**IC 184595 N 010**

Aktennotiz: Sichtverbindung Lerncluster

**Neubau Schule Am Hartwege  
Baugenehmigung Nr. 221-BG/2020 vom 17.12.2020**

Hier: Abstimmung Vorhänge

**Abbildung 1: Grundrisse mit Vorhängen in den Lernclustern**

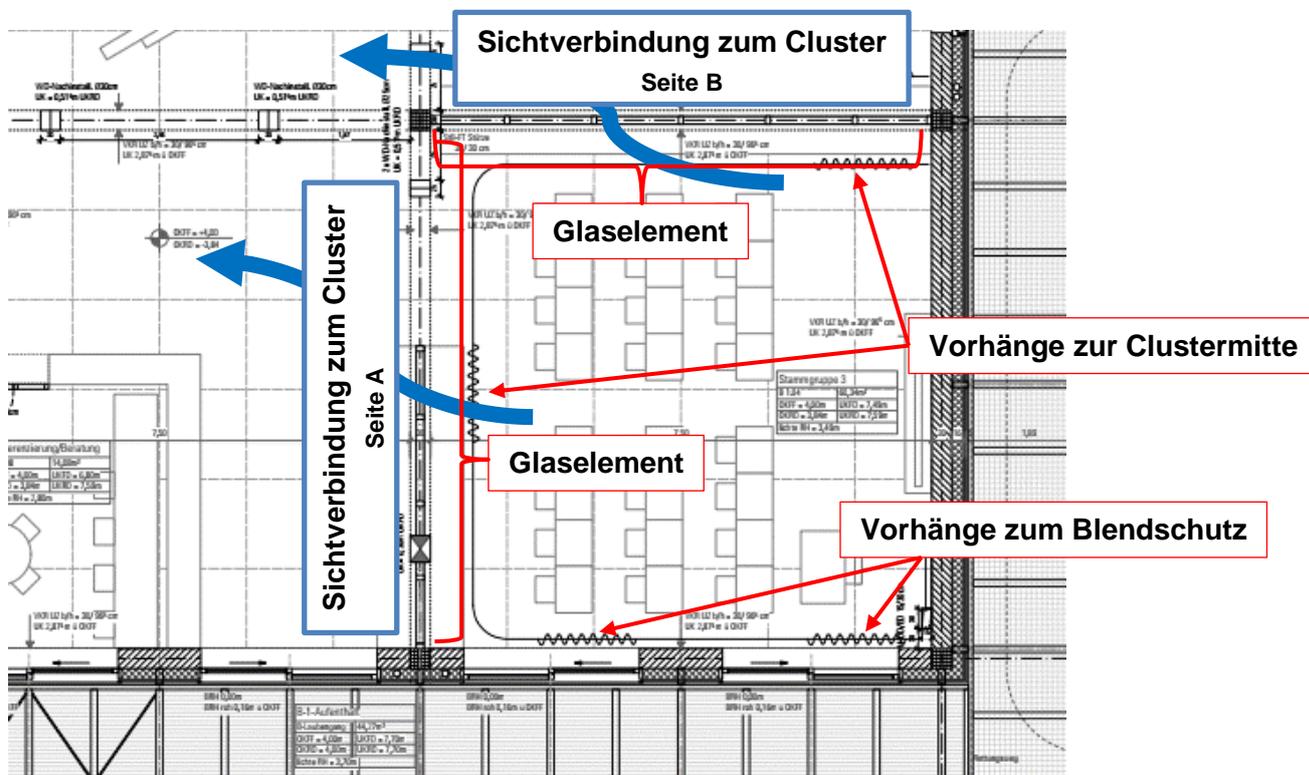
In der nachfolgenden Abbildung sind die geplanten Vorhänge sowie die Sichtverbindungen in einem Eckbereich des Clusters eingezeichnet.

Um die Sichtbeziehungen immer gewährleisten zu können muss eine Seite (A oder B) zum Cluster immer offen sein und darf nicht mit einem Vorhang verschlossen sein. Die Vorhänge sind entsprechend zu dimensionieren, sodass eine gleichzeitige Verdeckung der beiden Flächen ausgeschlossen ist. Es könnte zum Beispiel durch einen gemeinsamen Vorhang für die beiden Seiten ein gleichzeitiges Verdecken der Sichtverbindungen verhindert werden.

**Es muss immer eine Sichtverbindung an Seite A oder Seite B vorhanden sein! Der Gebäudenutzer ist darüber zu informieren, dass ein großflächiges Verdecken (bekleben, zuhängen, zustellen etc.) der Flächen aufgrund der erforderlichen Sichtbeziehungen unzulässig ist.**

Die Vorhänge zum Blendschutz an der Fassade sind für die Sichtverbindungen zum Cluster nicht maßgeblich. Es muss jedoch sichergestellt sein, dass diese Vorhänge nicht über Eck zur Clustermittle zugezogen werden können.
